Radicado: NC2020/0015896 **Folios :**13
Dependencia:2020 **Fecha:**5/12/2023 3:36:24 p.
Tipo aplicación:Complemento de Informacion

Referencia: Expediente No. NC2020/0015896
Asunto: Solicitud de patente de invención para: "DISPOSITIVO INTRANASAL PARA LA REDUCCIÓN DE CONTAMINANTES EN EL AIRE"
Solicitante: INSTITUTO TECNOLÓGICO METROPOLITANO
Fecha de solicitud: 17 de diciembre de 2020

RESPUESTA A SEGUNDO EXAMEN DE PATENTABILIDAD

Figura 3.

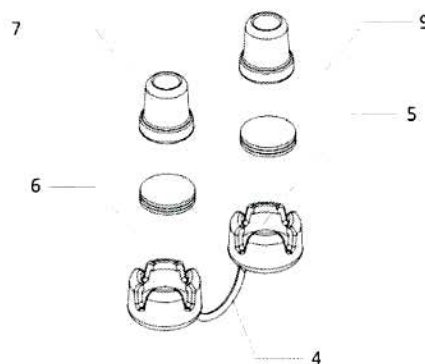
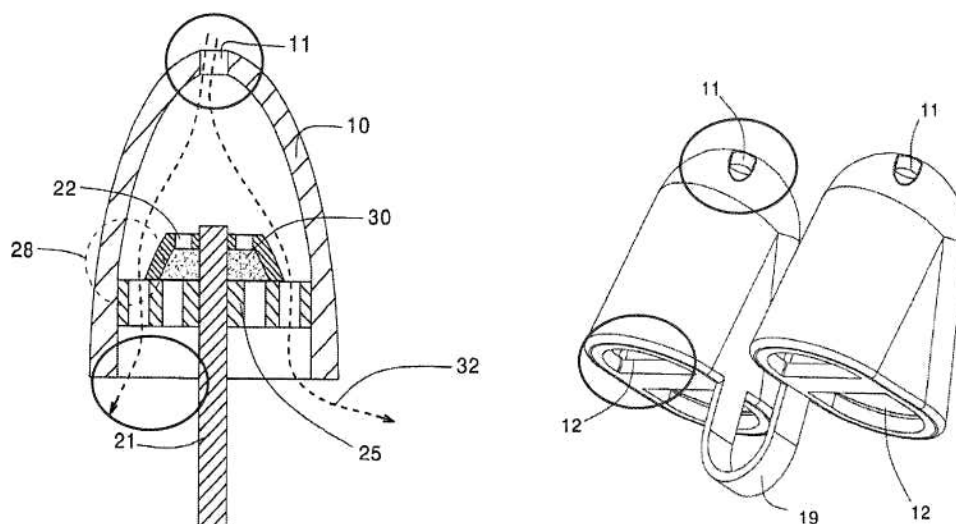
Sin embargo, dicha comparación no tiene en cuenta que las piezas del dispositivo intranasal de la invención corresponden a piezas separadas e independientes. Esto se evidencia claramente en la Figura 3 de la Descripción originalmente presentada, en donde los soportes (2) y (3) son piezas independientes a los casquillos (7) y (8) y a los cuerpos de filtro (9). Esta separación es aún más clara con la definición de la existencia de pestañas de sujeción (6) en los soportes, con las que se ensamblan los casquillos (*como una persona versada entendería, ensamblar sugiere unir mecánicamente dos piezas separadas*):

Figura 3 de la Invención en donde se evidencia que las 3 piezas del dispositivo intranasal reivindicado son piezas separadas e independientes

Sin embargo, dicha comparación es incorrecta por el simple hecho de que las piezas de la presente invención son separadas e independientes, mientras que los elementos “equivalentes” (*cavidades*) en D1 hacen parte de una sola pieza, que es el alojamiento.

Figura 1A de D1

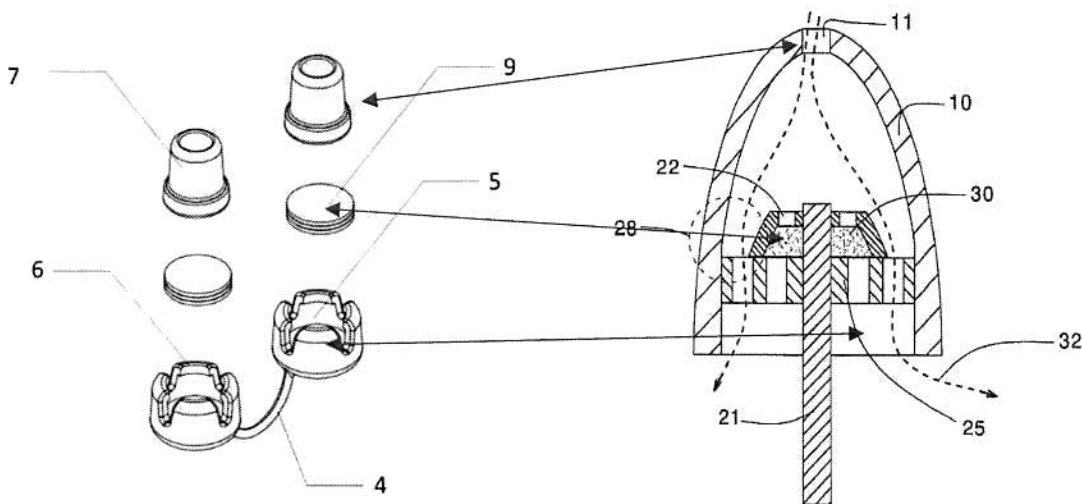
Por su parte, la Figura 1A y el párrafo [0033] de D1 muestran que el alojamiento (10) del filtro tiene una cavidad superior (11) y una cavidad inferior (12), a través de la cuales pasa el aire cuando el usuario respira. El párrafo [0012], citado por el Examinador y que tiene un error tipográfico como se explicó, indica que entre dichas cavidades dentro del alojamiento se disponen las membranas filtrantes (30). A partir de la Figura 1A y de inclusive la Figura 4 de D1, una persona versada en la materia fácilmente reconocería que las cavidades (11) y (12) (*identificadas con círculos rojos a continuación*) hacen parte del mismo alojamiento (*es decir, no son piezas separadas*):

Figuras 1A y 4 de D1 en donde se evidencia que las cavidades (11) y (12) hacen parte de la estructura del alojamiento (10), no son "elementos" o piezas independientes o separadas

La anterior distinción es crucial porque el Examinador equipara (*según las flechas rojas a continuación*): i) los soportes (1) y (2) del dispositivo intranasal reivindicado con las cavidades inferiores (12) de D1, ii) los casquillos (7) y (8) del dispositivo intranasal reivindicado con las cavidades superiores (11) de D1, y iii) los cuerpos de filtro (9) con las membranas filtrantes (30) de D1:
